# 海龍二號離岸風力發電計畫環境影響差異分析報告

## (第二次變更)審查意見對照表

「海龍二號離岸風力發電計畫環  
境影響差異分析報告  
(第二次變更)」

專案小組初審會議  
書面意見回覆說明對照表

圖 1.1.1-1 海龍二號、三號風場海上變電站位置圖

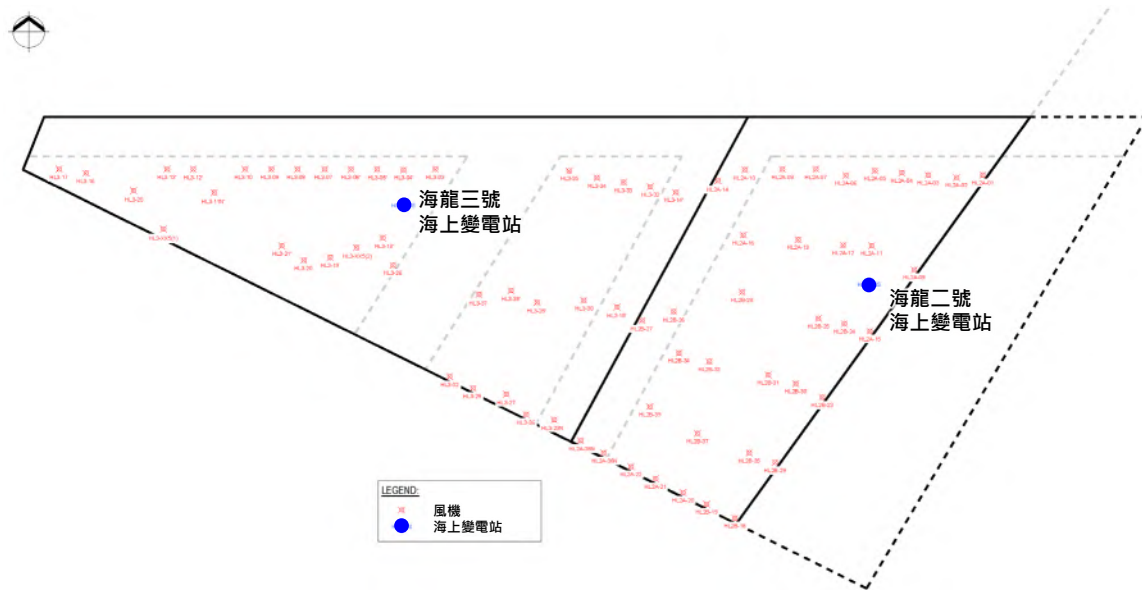
### 一、海上變電站位置是否已定？

說明：敬謝委員指教。海龍二號、三號風場之海上變電站設置位置已定案，詳如圖1.1.1-1所示。

圖 1.1.3-1 原環說 D 方案上岸點及本次變更上岸點位置示意圖

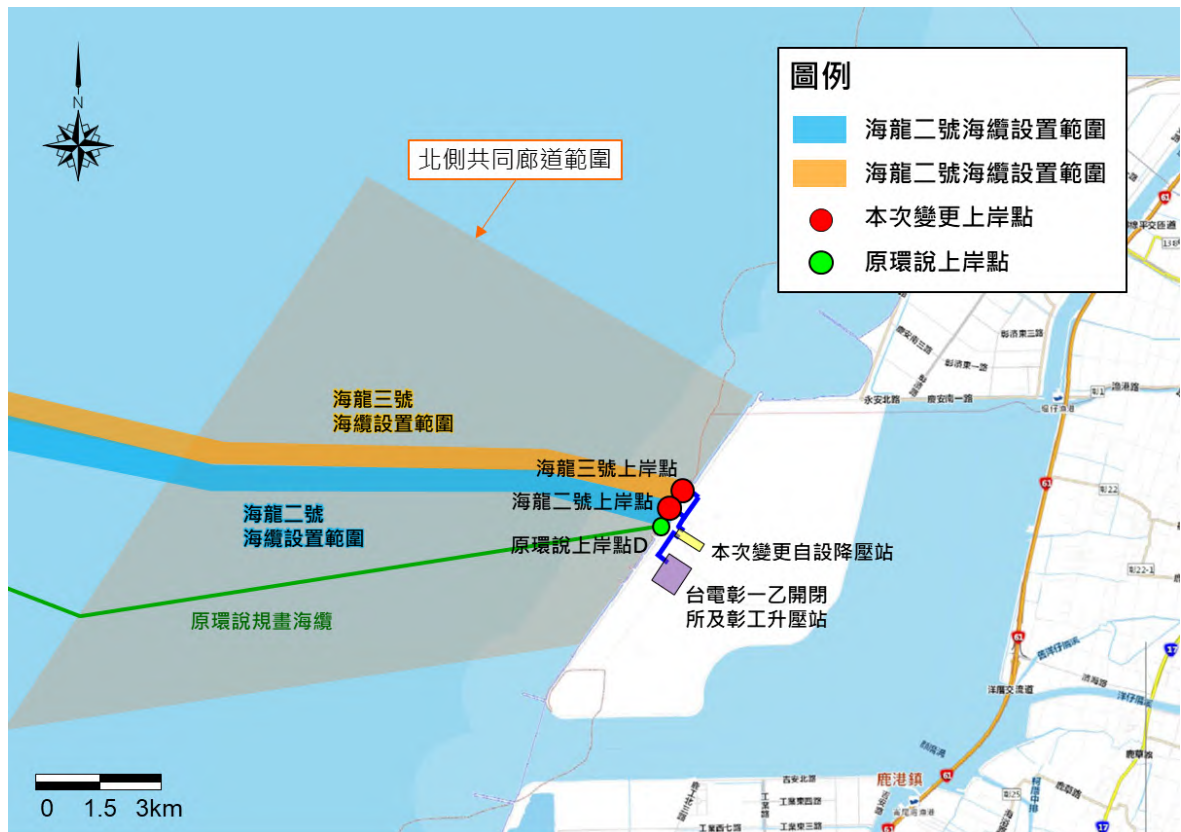
### 三、電纜上岸點變更後位置是否與變更前的D點相同？

說明：敬謝委員指教。本計畫已於108年4月23日通過內政部「海岸利用管理說明書」審查(台內營字第1080805633號)，取得海纜路徑及上岸點設置許可，爰此，本次變更依核定內容調整海纜及上岸點設置範圍，故與原環說D方案規劃的上岸點位置不同，變更前後位置差異詳圖1.1.3-1所示。

圖 1.1.7-1 本次變更陸域生態調查範圍圖

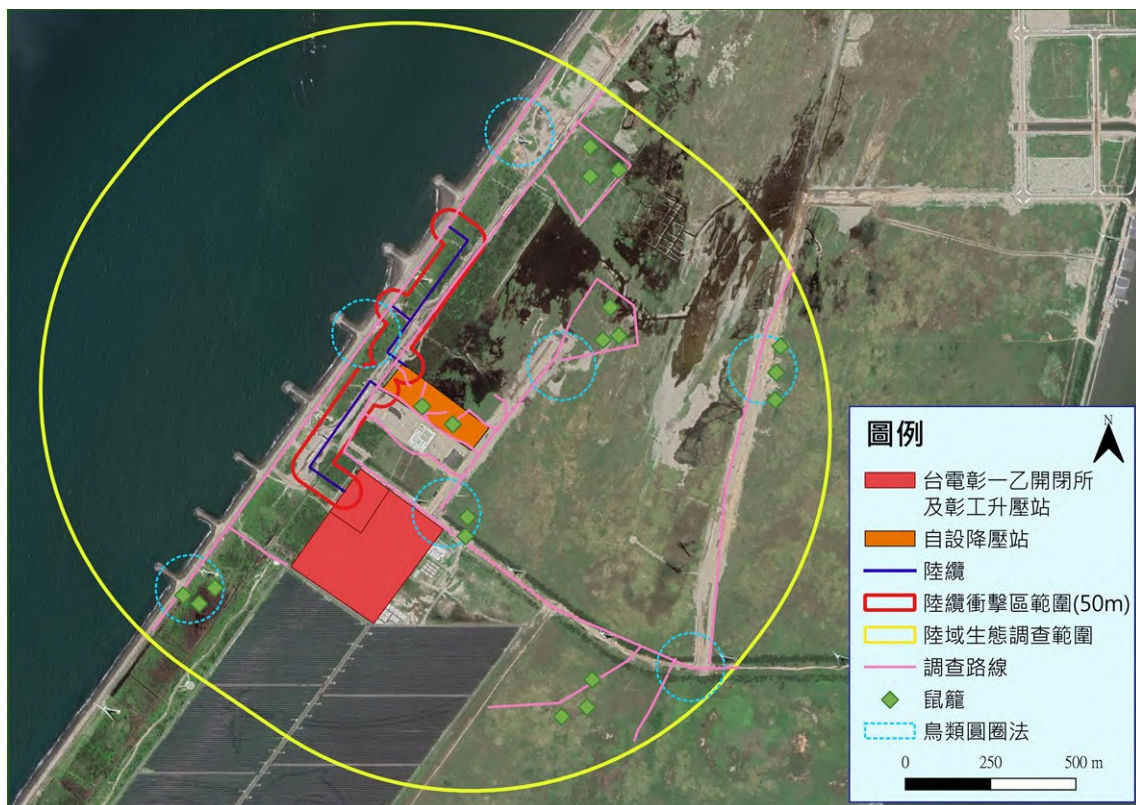
## 七、調查區域類有防風林，應有自動相機資料。

說明：敬謝委員指教。本次變更陸域設施範圍位於彰濱工業區內，調查範圍包含自設降壓站、陸纜路徑及其周圍外推1,000公尺，詳圖1.1.7-1所示。調查範圍環境屬於人為填海造地形成的海埔新生地，防風林亦為人工栽植，加上本計畫陸域設施範圍周邊多處正在施工，包含中能風場自設變電站、西島彰芳風場自設變電站、大彰化西北西南風場變電站等，另附近有一處營運中之台電太陽能光電廠，詳圖1.5.7-2所示，係屬擾動頻繁的環境，除了小型哺乳類外，中型以上的哺乳類僅有犬、貓。另參考環說階段調查結果顯示，哺乳類、兩棲類、爬蟲類、蝴蝶類均未發現保育類物種，故本次變更依據「動物生態評估技術規範」，哺乳類採用穿越線、鼠籠及超音波偵測器進行調查，鳥類採用圓圈法，兩棲類、爬蟲類、蝴蝶類均採用穿越線進行調查。

圖 1.1.9-1 本次變更成魚調查測線位置圖

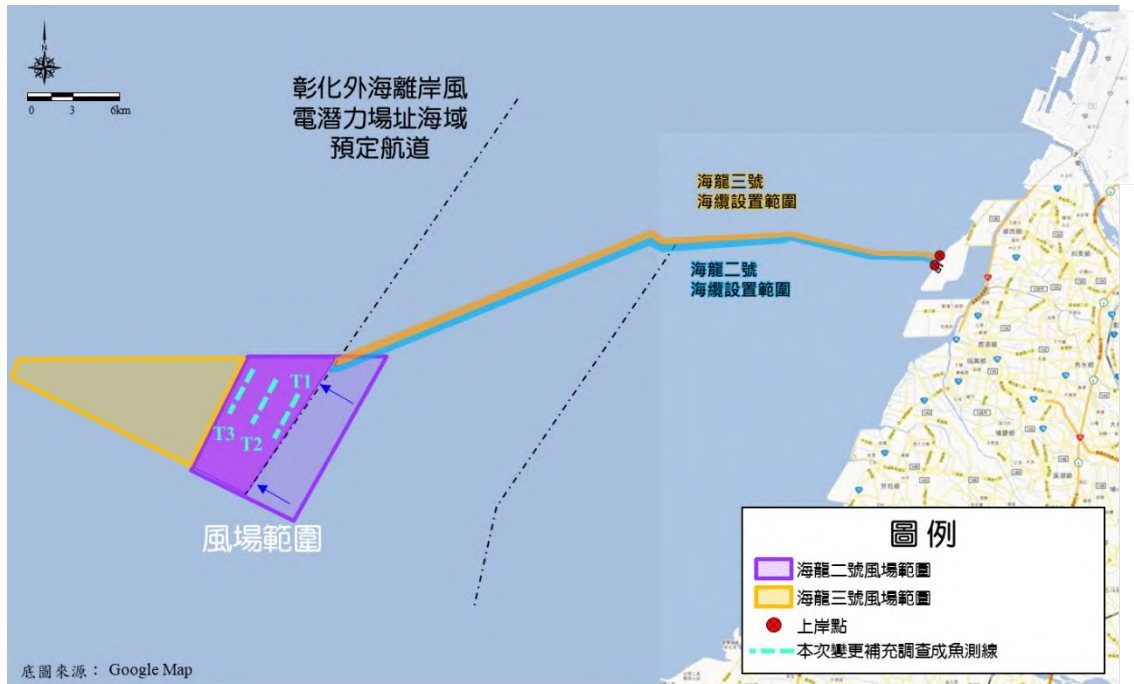
## 九、成魚調查圖6.9.2-1是否也有第一次環差資料可比對？

說明：敬謝委員指教。因第一次環差變更項目因素，當時未執行成魚調查。然原環說和本次變更共計執行5季次成魚調查，成魚調查測線位置如圖1.1.9-1所示。原環說與本次變更調查結果整理如圖1.1.9-2所示，說明如下。

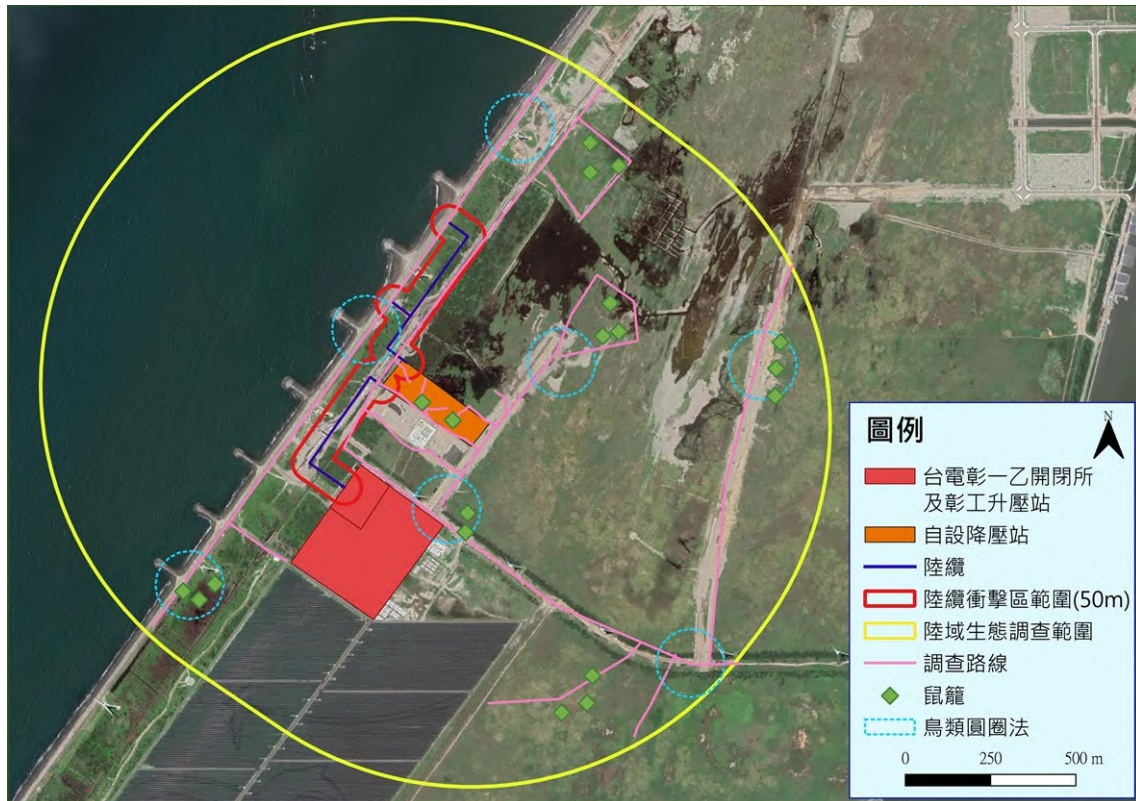
## 五、生態資料請區分衝擊區和對照區。

說明：遵照辦理。已區分生態調查資料之衝擊區和對照區調查結果，有關衝擊區、對照區和調查範圍詳圖1.2.5-1所示。且已於哺乳類、鳥類、兩棲類、爬蟲類、蝴蝶類等名錄中補充衝擊區和對照區欄位，以區分各別調查到之物種和數量，如表1.2.5-1~表1.2.5-5所示。

圖 1.4.8-1 本計畫與鄰近風場之近岸海纜鋪設線路區位示意圖

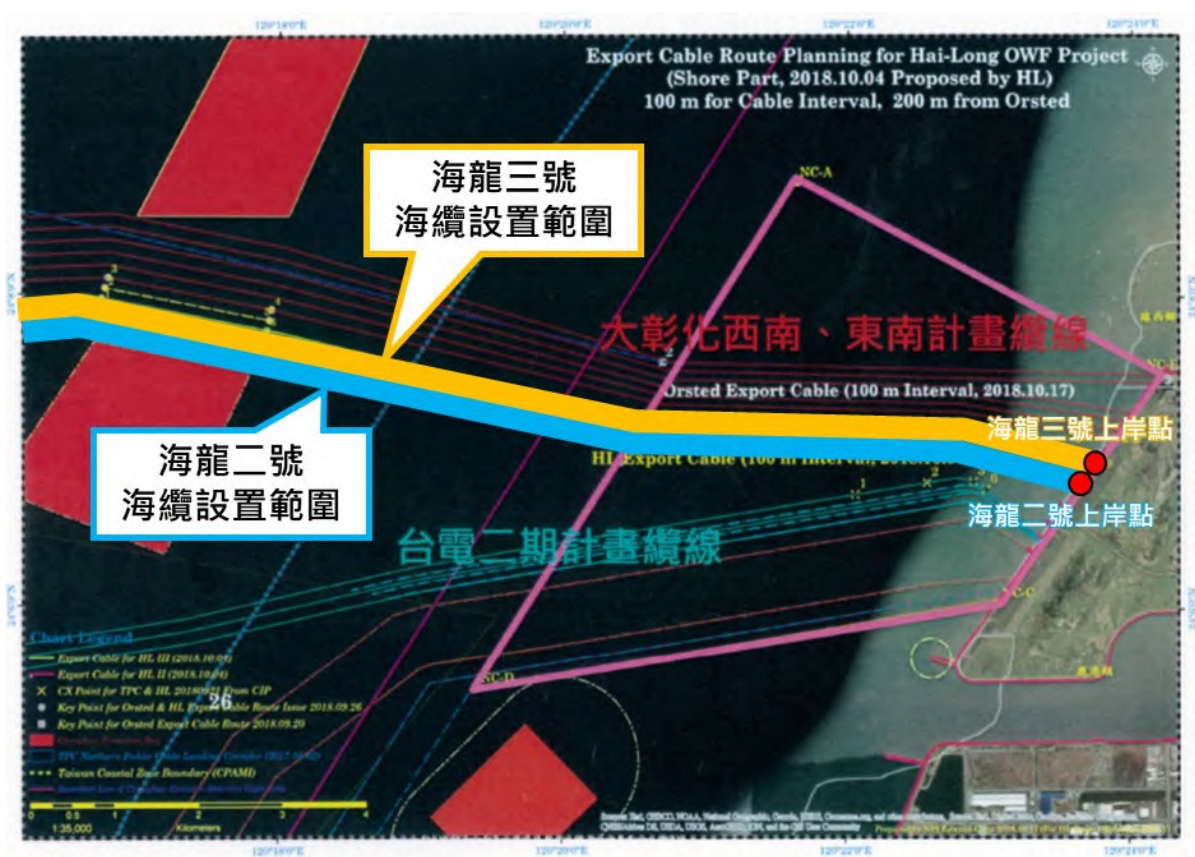
八、圖4.3-4，請補充本計畫與鄰近風場海纜鋪設線路之區位相關性，及近岸海纜鋪設施工方式。

說明：遵照辦理。依據內政部「海岸利用管理說明書」審查結果(台內營字第1070821201號)，海龍二號、三號風場海纜廊道北側為大彰化東南、西南風場廊道，南側為台電二期風場之海纜廊道，均位於彰濱工業區崙尾區內。詳圖1.4.8-1所示。另本計畫潮間帶區域之電纜鋪設工程，其越堤段電纜鋪設將採用地下工法(水平鑽掘或推管)，以減少對於生態棲地之影響，其餘非地下工法部分之電纜鋪設，將避開候鳥過境期11月至隔年3月，降低對潮間帶生態影響。

圖 1.4.9-1 氣泡幕減噪工法減噪效益

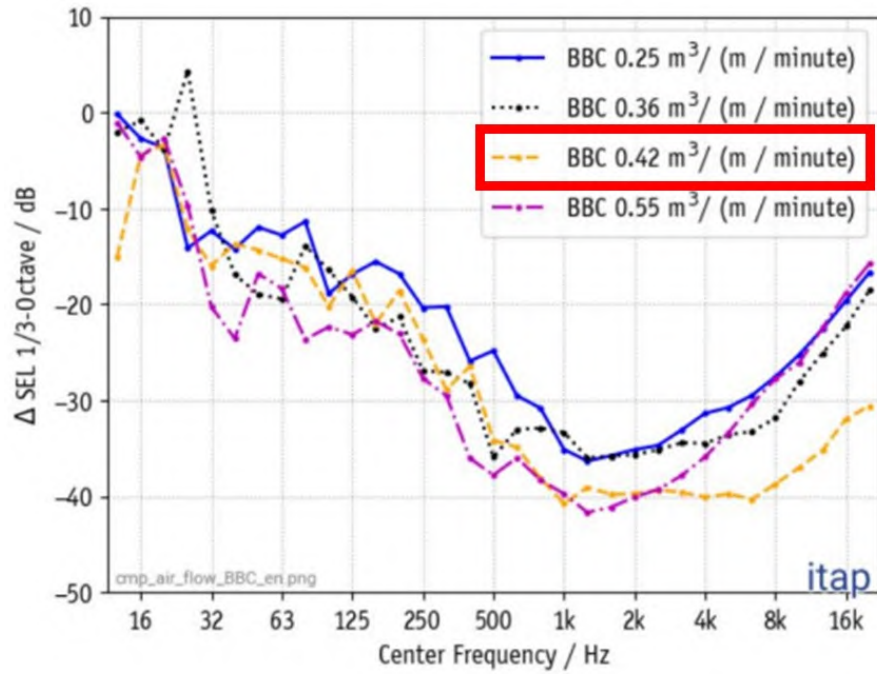
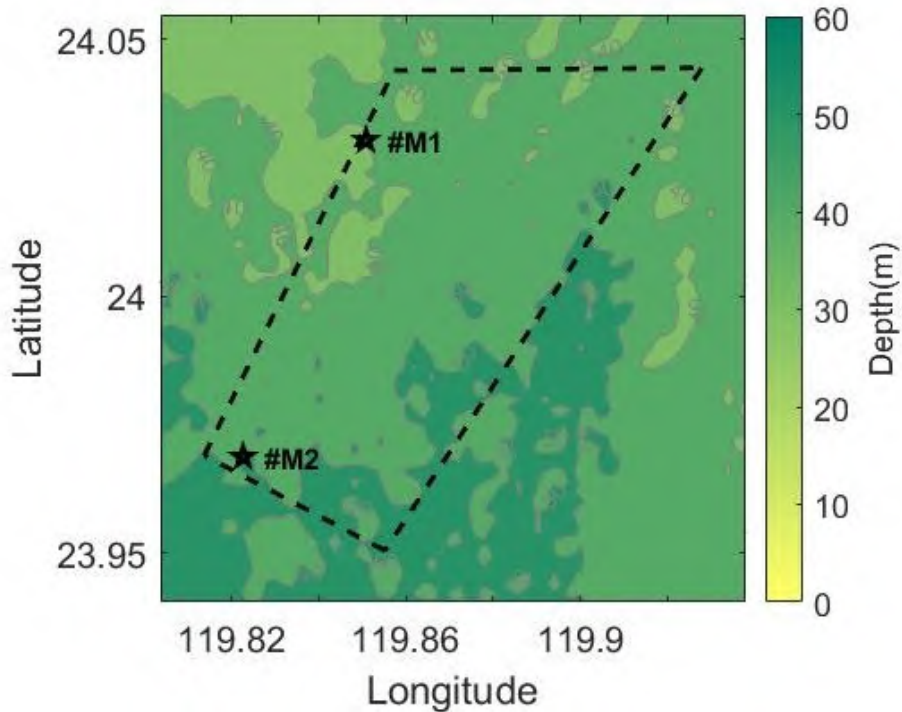
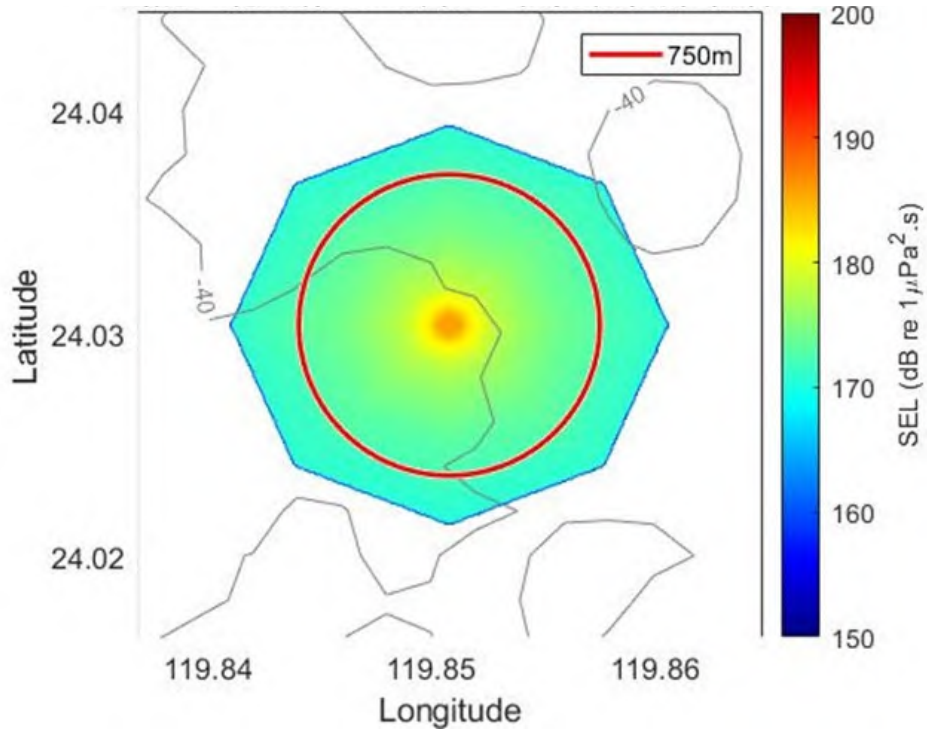
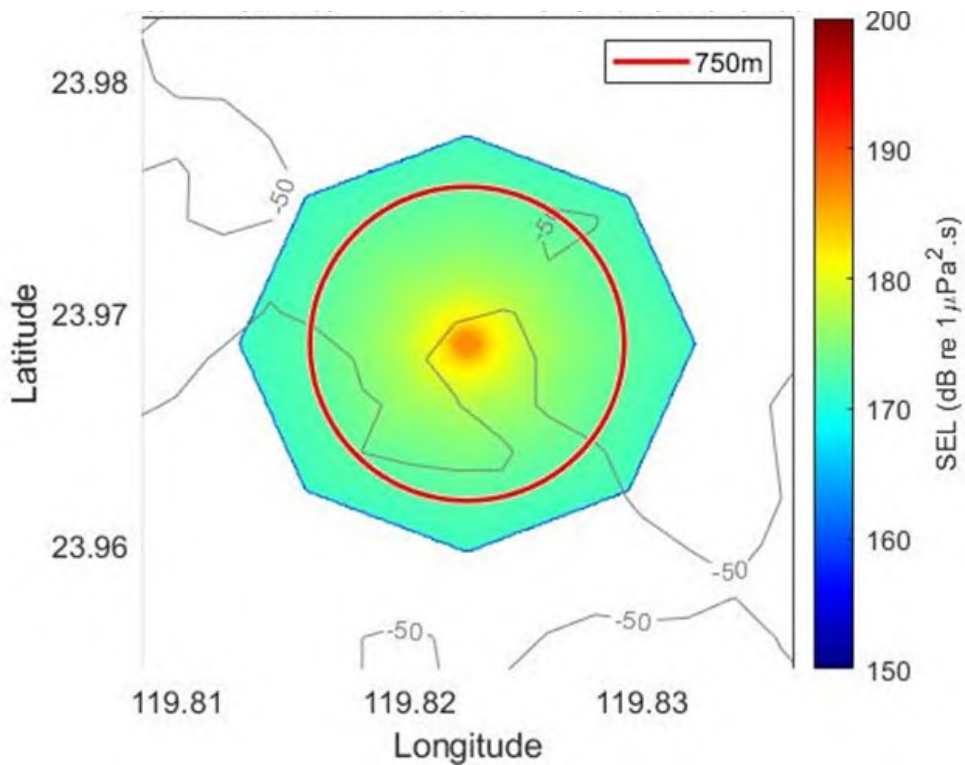
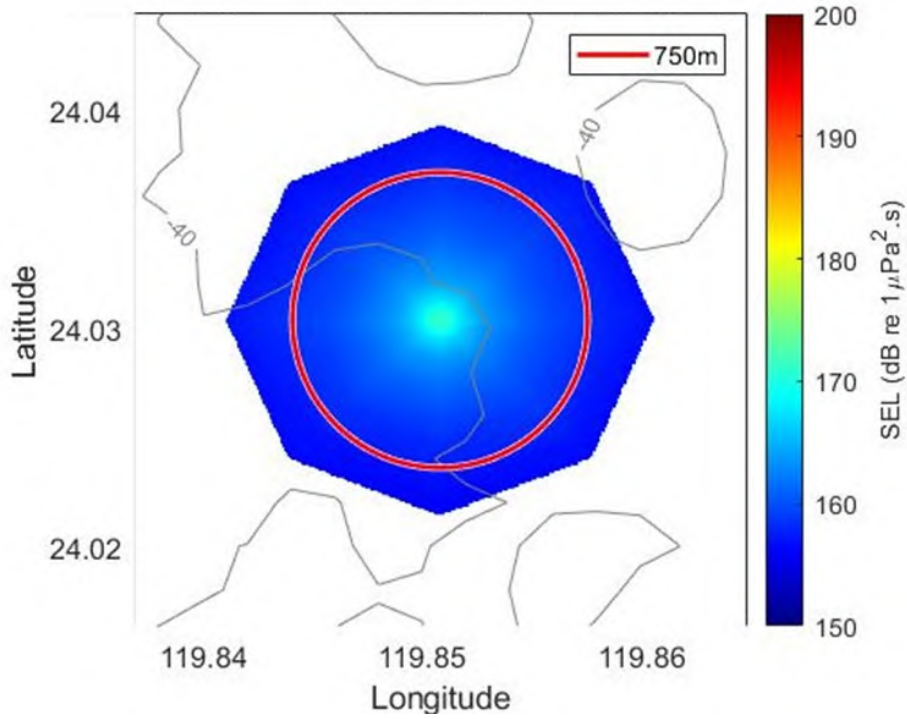
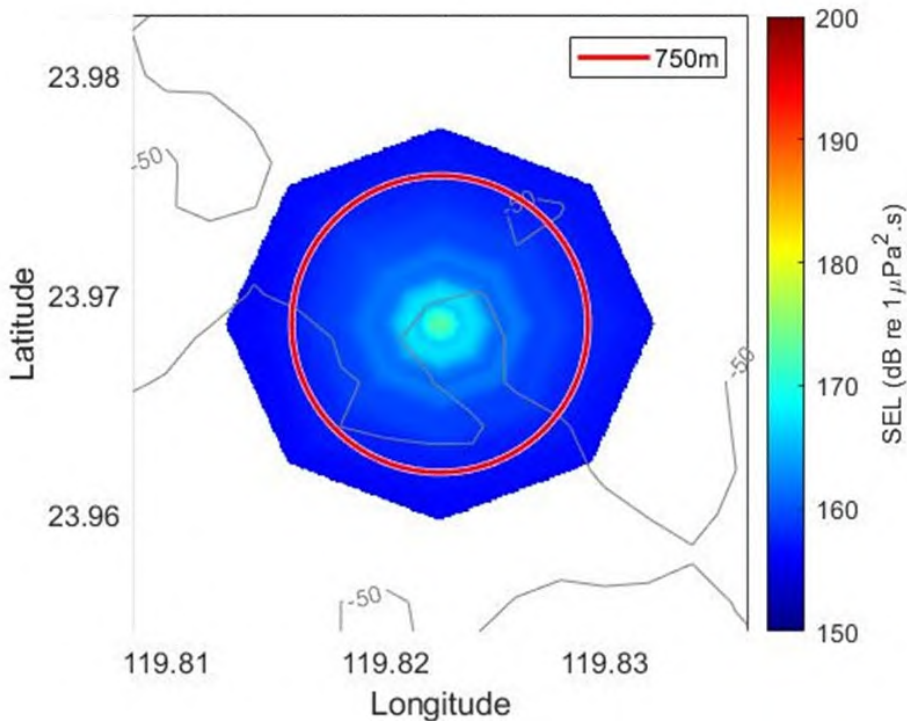
九、圖6.4-2，請補充不同施工打樁能量與氣泡幕減噪工法(或其他適當減噪工法)效益分析。
